改善箇所説明図

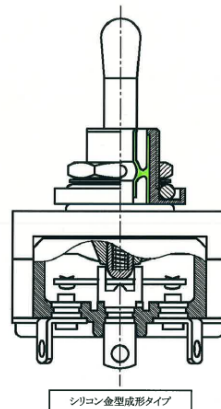
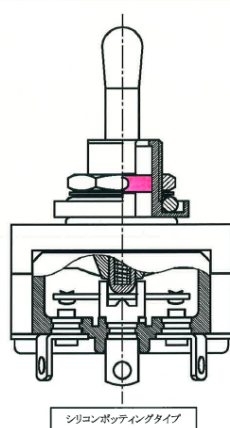
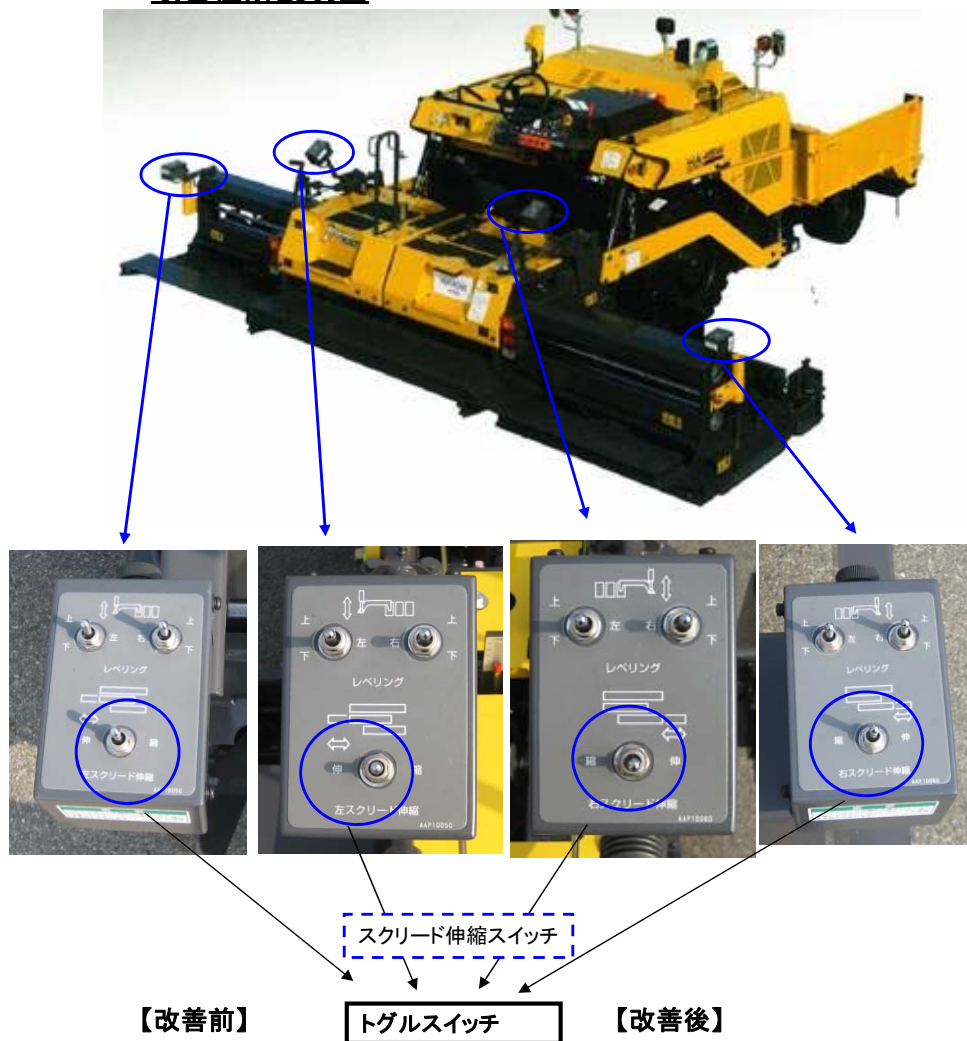
基準不具合発生箇所

アスファルトフィニッシャに備える作業装置の作動状態を切り替えるトグルスイッチの防水構造が不適切なため、当該スイッチ内部の接点部に水が侵入し、接点不良が発生する場合がある。そのため、そのままの状態で使用を続けると、作業装置が誤作動を起こすなど正常な操作ができなくなるおそれがある。

【改善内容】

全車両、対象となるトグルスイッチを対策品に交換する。

注: は対策部品に交換する部品を示す。
